福島第一原子力発電所 特定原子力施設に係る実施計画変更比較表 (第Ⅱ章 2.41 放射線物質分析・研究施設第1棟)

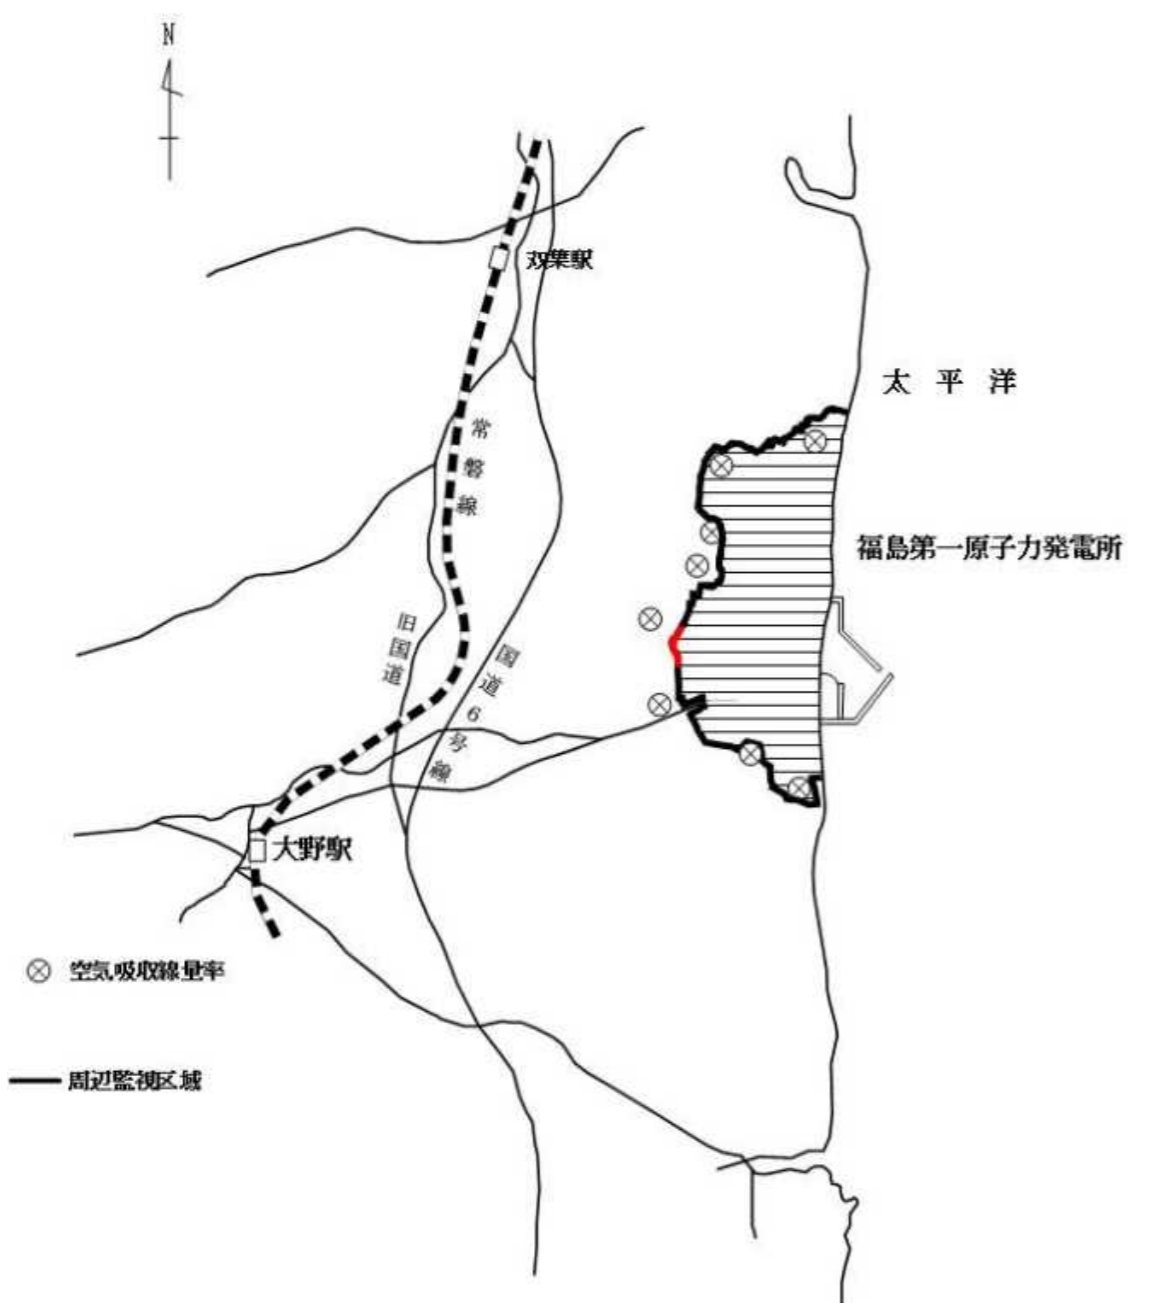
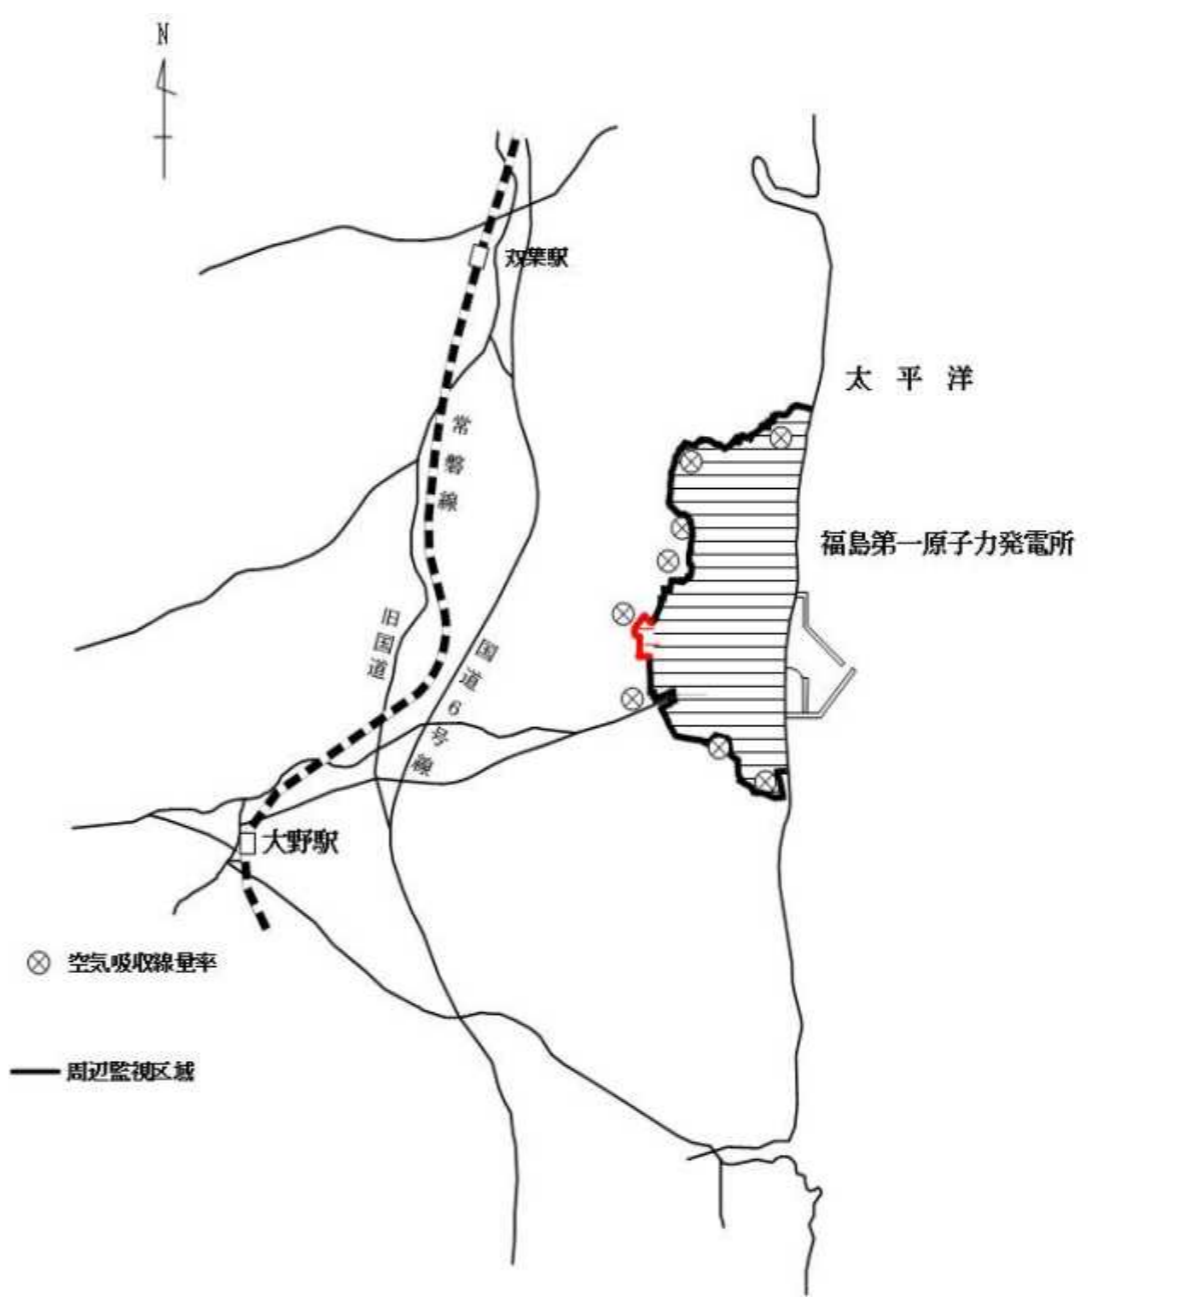
変更前	変更後	変更理由
<p>2.15 放射線管理関係設備等</p> <p style="text-align: right;">添付資料-2</p> <p style="text-align: center;">モニタリングポストの配置図</p>  <p style="text-align: center;">図2.15-8 モニタリングポスト配置図</p>	<p>2.15 放射線管理関係設備等</p> <p style="text-align: right;">添付資料-2</p> <p style="text-align: center;">モニタリングポストの配置図</p>  <p style="text-align: center;">図2.15-8 モニタリングポスト配置図</p>	<p>周辺監視区域境界変更に伴う変更</p>

図-2 焼却炉境界部の構造

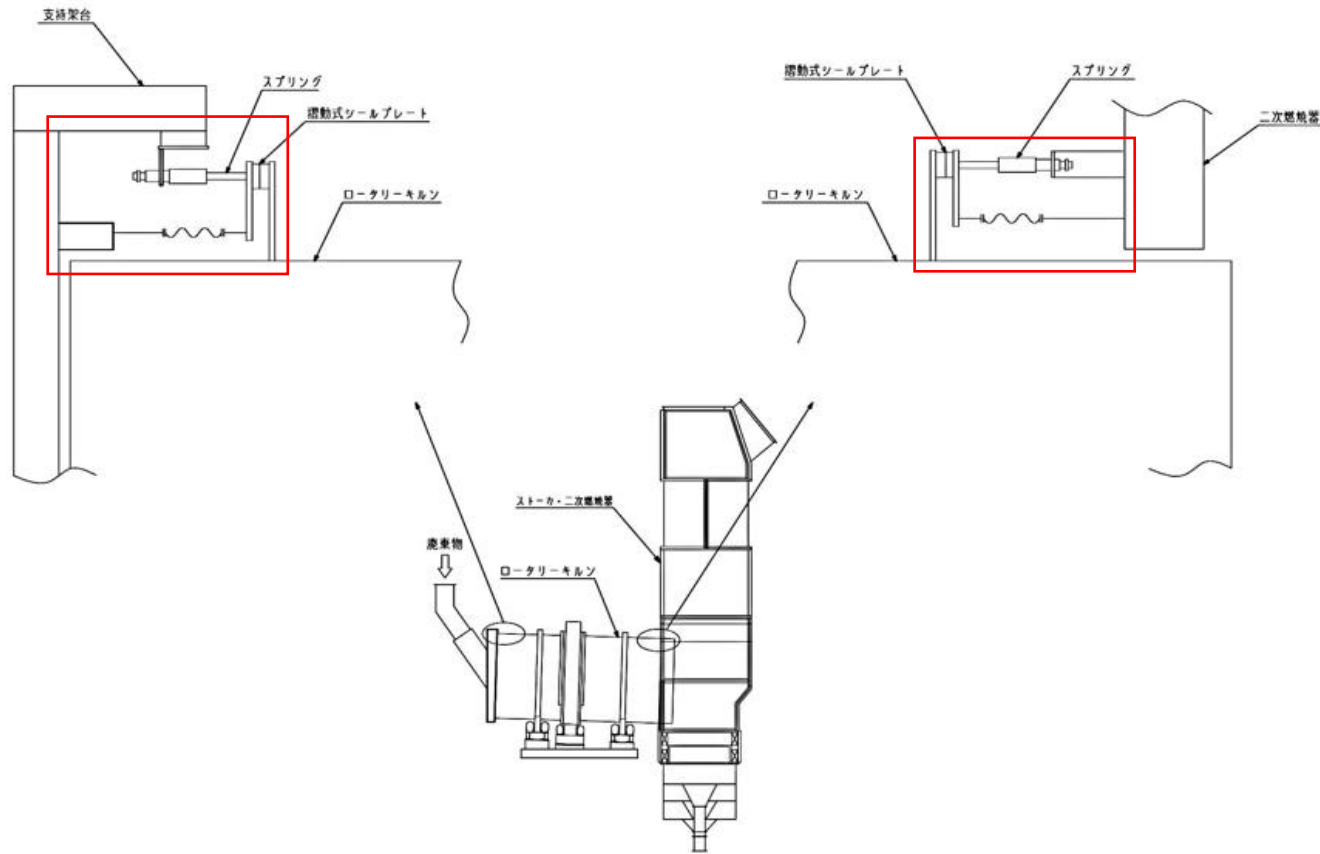
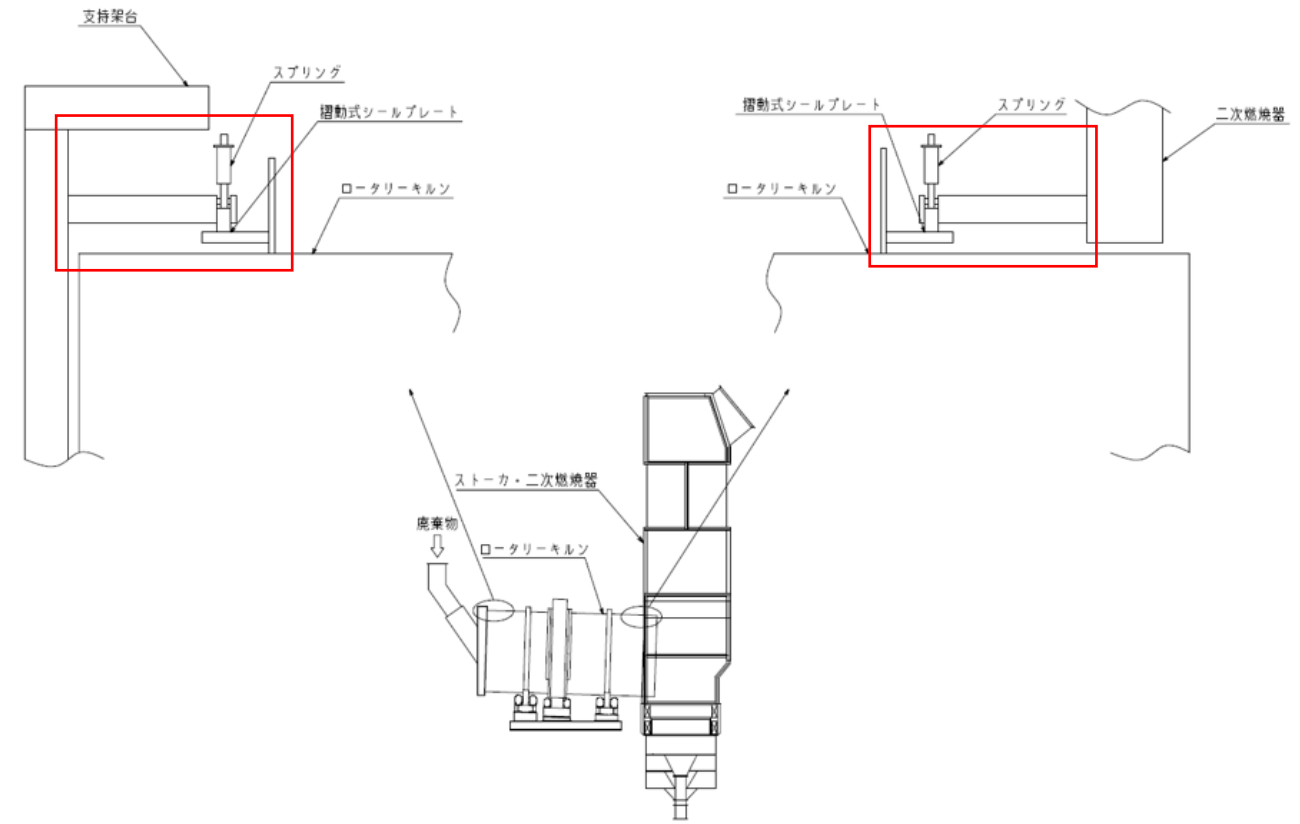
摺動部構造の見直しに伴う記載の変更

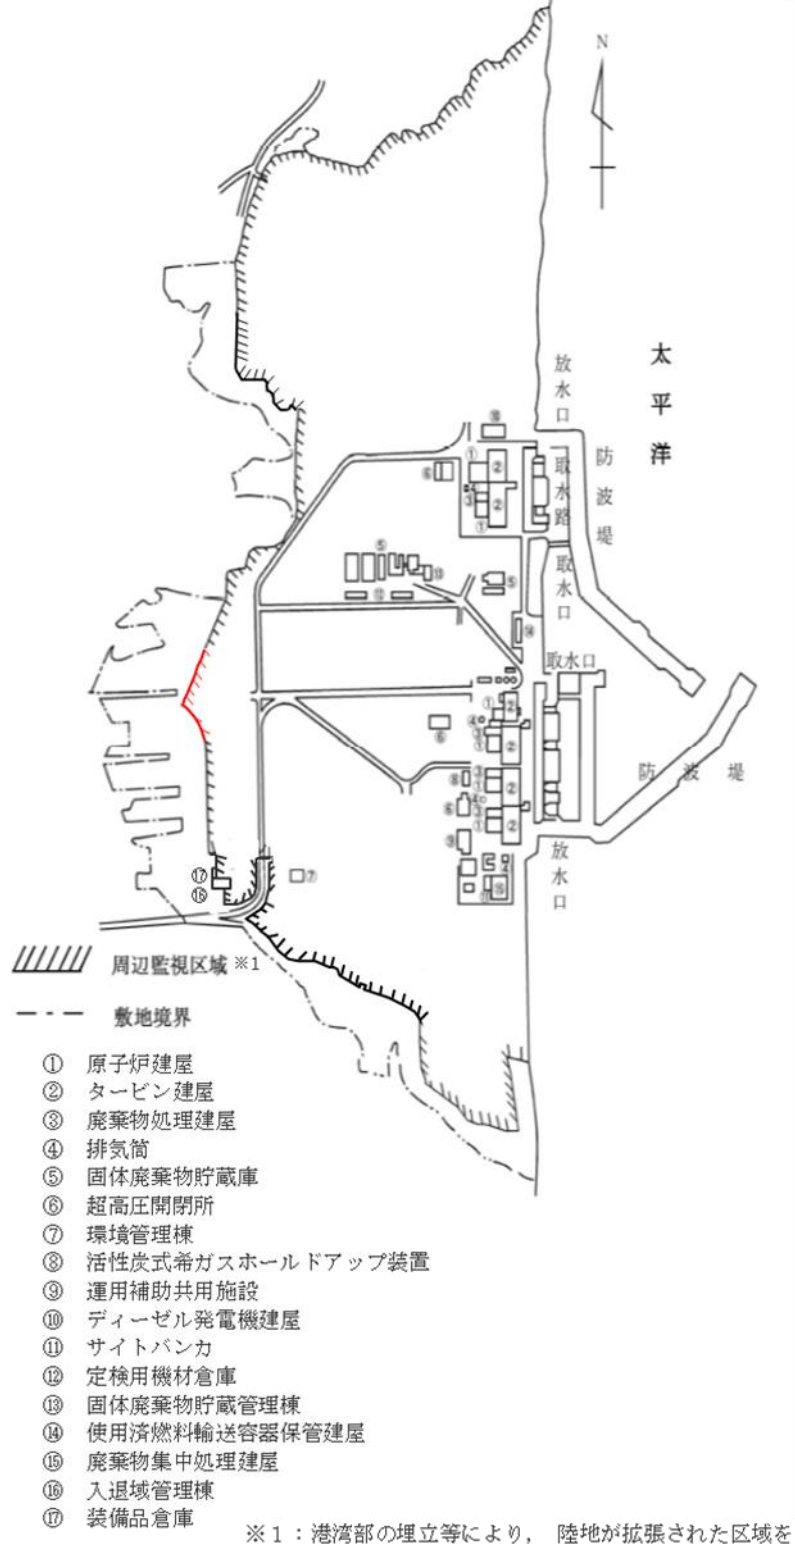
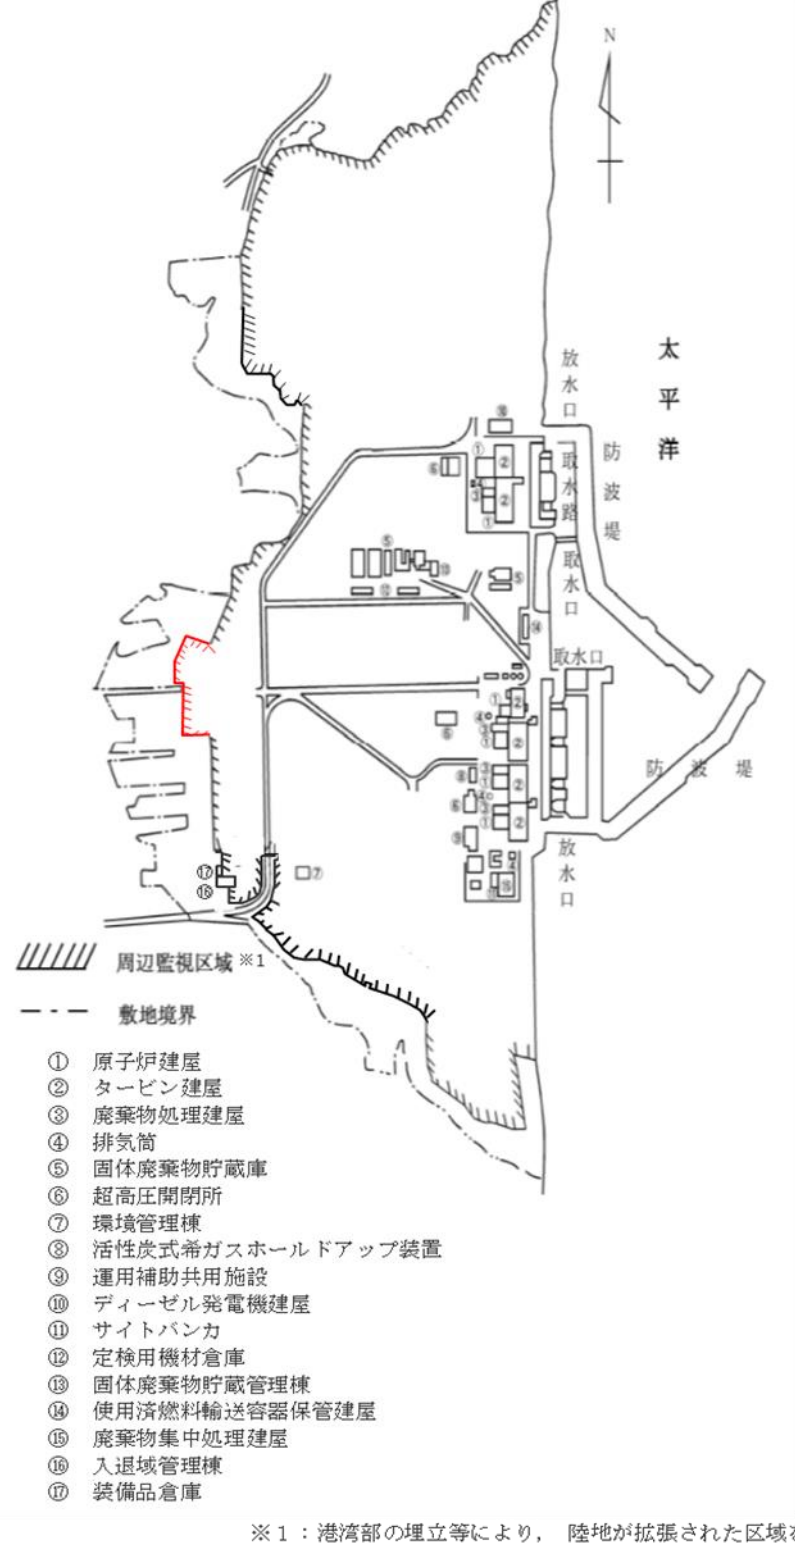
変更前	変更後	変更理由
<p>(周辺監視区域) 第57条 周辺監視区域は、図57に示す区域とする。 2. 防護管理GMは、第1項の周辺監視区域境界に、柵を設ける又は標識を掲げる等により、業務上立入る者以外の立入りを制限する。ただし、当該区域に立入るおそれのないことが明らかな場合は、この限りでない。</p> <p>図57</p>  <p>① 原子炉建屋 ② タービン建屋 ③ 廃棄物処理建屋 ④ 排気筒 ⑤ 固体廃棄物貯蔵庫 ⑥ 超高压開閉所 ⑦ 環境管理棟 ⑧ 活性炭式希ガスホールドアップ装置 ⑨ 運用補助共用施設 ⑩ ディーゼル発電機建屋 ⑪ サイトバンカ ⑫ 定検用機材倉庫 ⑬ 固体廃棄物貯蔵管理棟 ⑭ 使用済燃料輸送容器保管建屋 ⑮ 廃棄物集中処理建屋 ⑯ 入退域管理棟 ⑰ 装備品倉庫</p> <p>※1：港湾部の埋立等により、陸地が拡張された区域を含む。</p>	<p>(周辺監視区域) 第57条 周辺監視区域は、図57に示す区域とする。 2. 防護管理GMは、第1項の周辺監視区域境界に、柵を設ける又は標識を掲げる等により、業務上立入る者以外の立入りを制限する。ただし、当該区域に立入るおそれのないことが明らかな場合は、この限りでない。</p> <p>図57</p>  <p>① 原子炉建屋 ② タービン建屋 ③ 廃棄物処理建屋 ④ 排気筒 ⑤ 固体廃棄物貯蔵庫 ⑥ 超高压開閉所 ⑦ 環境管理棟 ⑧ 活性炭式希ガスホールドアップ装置 ⑨ 運用補助共用施設 ⑩ ディーゼル発電機建屋 ⑪ サイトバンカ ⑫ 定検用機材倉庫 ⑬ 固体廃棄物貯蔵管理棟 ⑭ 使用済燃料輸送容器保管建屋 ⑮ 廃棄物集中処理建屋 ⑯ 入退域管理棟 ⑰ 装備品倉庫</p> <p>※1：港湾部の埋立等により、陸地が拡張された区域を含む。</p>	<p>放射性物質分析・研究施設第1棟設置に伴う変更</p>

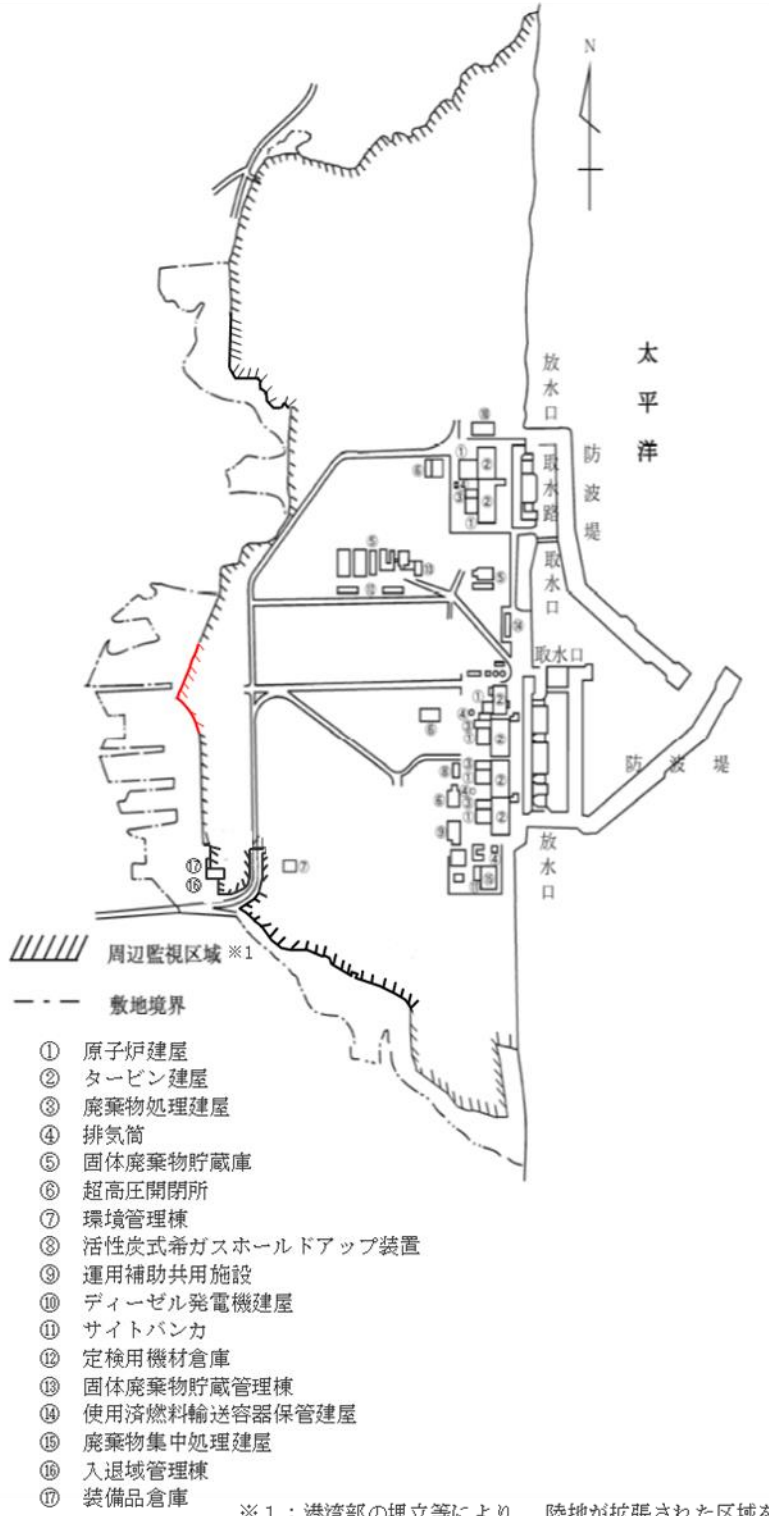
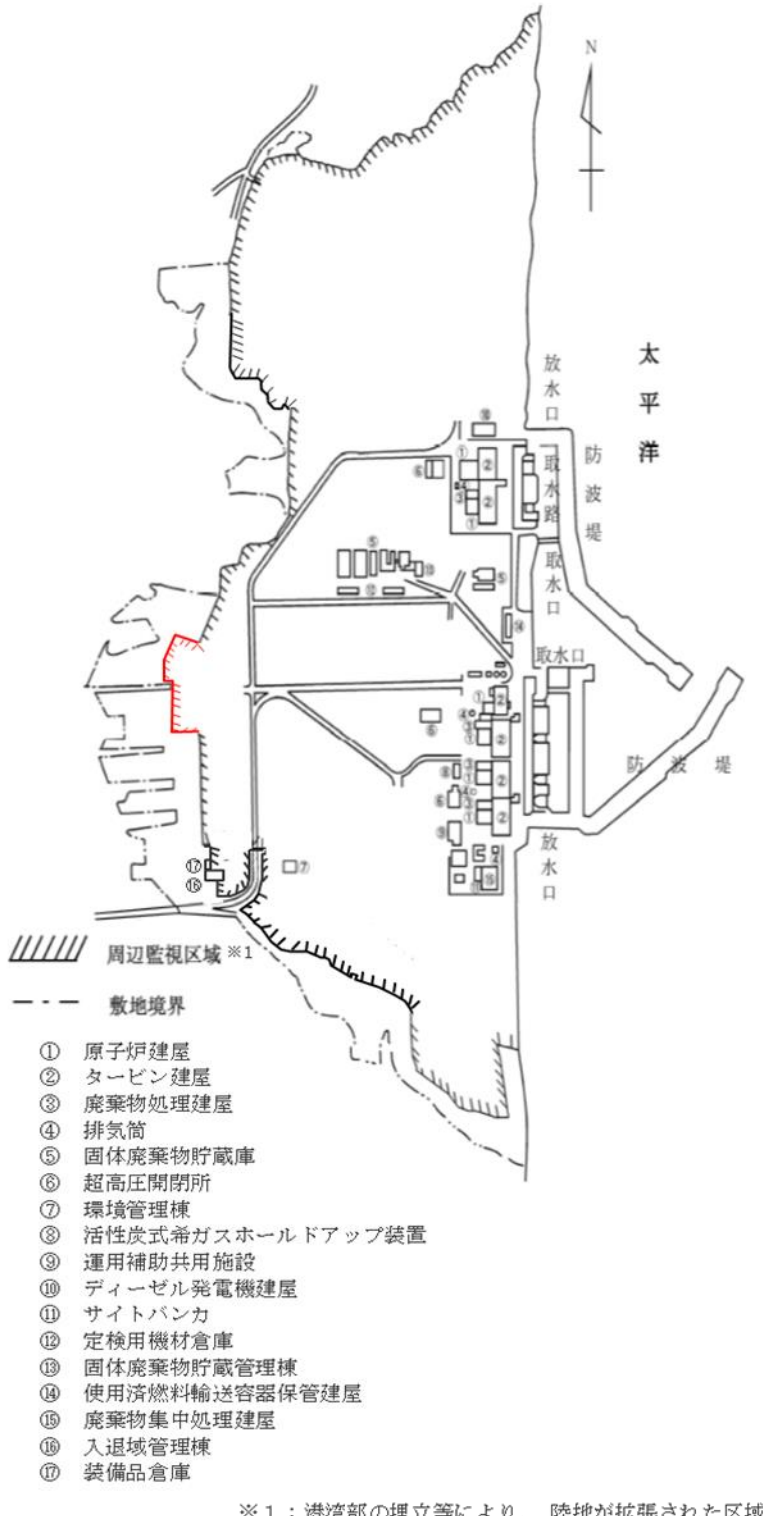
変更前	変更後	変更理由
<p>図60</p> <p>図60は、福島第一原子力発電所周辺の放射線モニタリング計画を示しています。変更前は、常磐線、旧国道、国道6号線が描かれています。モニタリングポイントは、空気吸収線量率（⊗）、空気吸収線量（⊙）、粒子状放射性物質濃度（◎）です。周辺監視区域は黒い線で示されています。</p>	<p>図60</p> <p>図60は、福島第一原子力発電所周辺の放射線モニタリング計画を示しています。変更後は、常磐線、旧国道、国道6号線が描かれています。モニタリングポイントは、空気吸収線量率（⊗）、空気吸収線量（⊙）、粒子状放射性物質濃度（◎）です。周辺監視区域は黒い線で示されています。また、監視区域の境界線の一部に赤い「E」の記号が追加されています。</p>	<p>放射性物質分析・研究施設第1棟設置に伴う変更</p>
